# 改善箇所説明図

## 基準不適合発生箇所

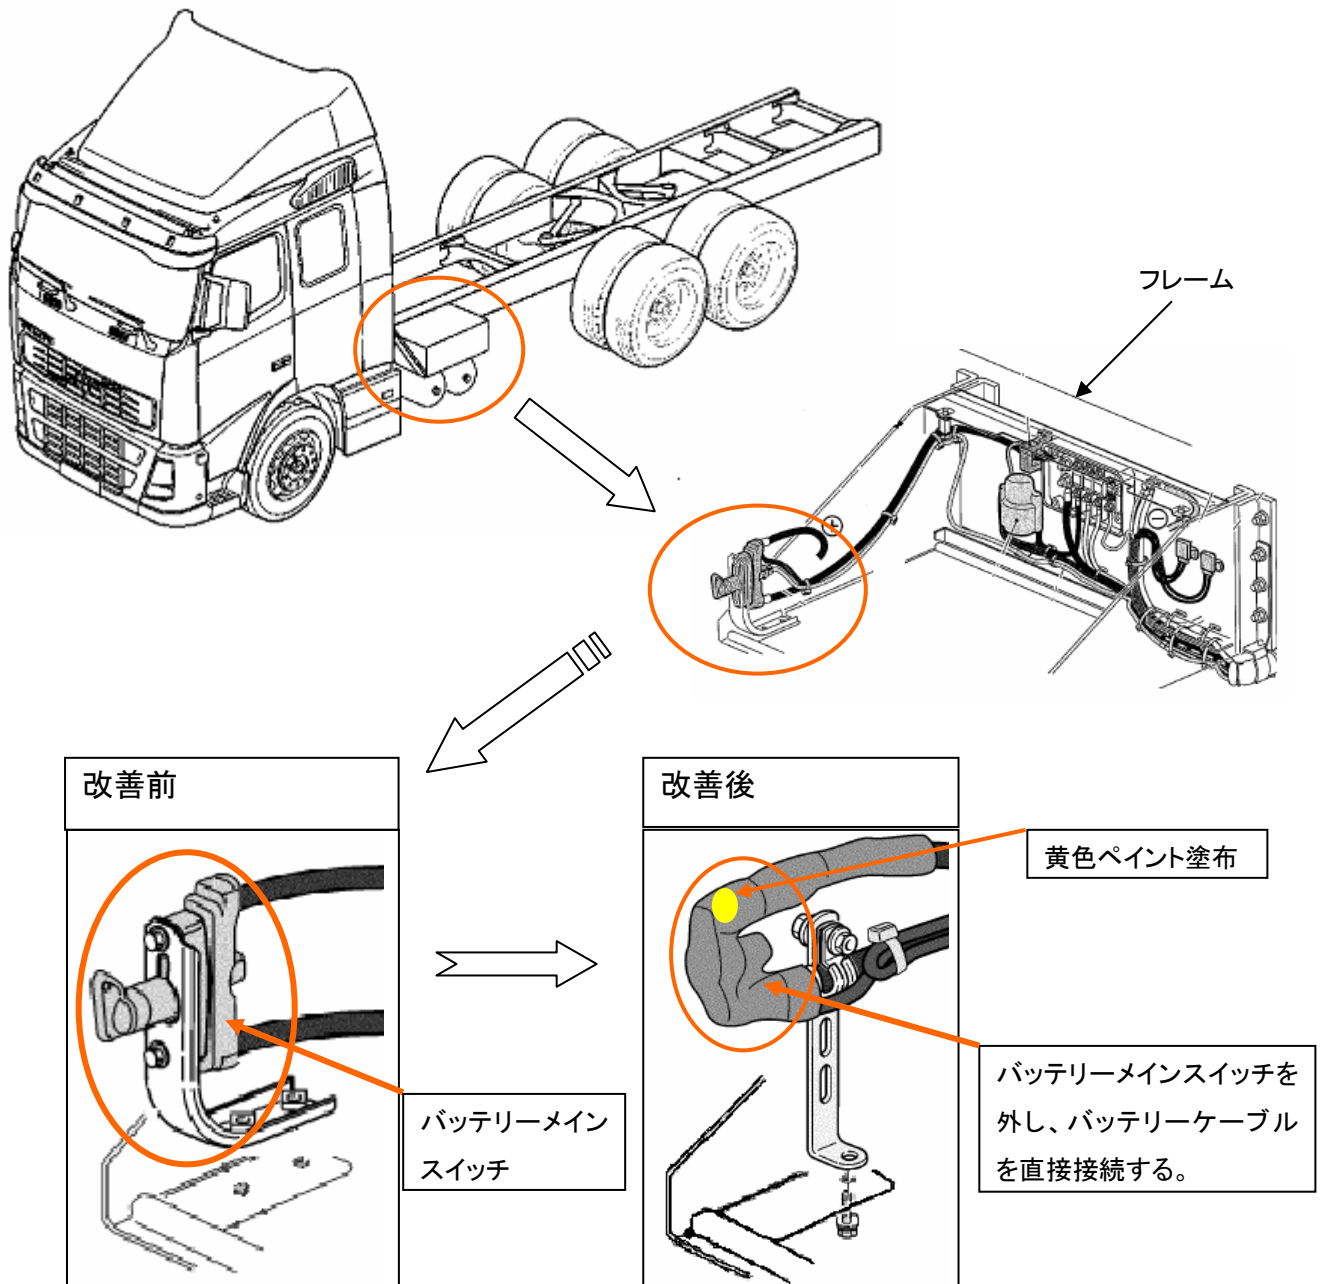
バッテリーメインスイッチの取付部の打ち込み雌ねじの取付穴の寸法に小さいものがあり、打ち込み雌ねじを挿入すると、使用過程で当該取付穴に亀裂が発生することがある。そのため、そのままの状態で使用を続けると、水が浸入することにより当該スイッチが短絡・発熱し、最悪の場合、火災に至るおそれがある。

全車両、当該スイッチを取り外し、バッテリーケーブルを配線しなおす。

バッテリーケーブルに黄色ペイントを塗布する。
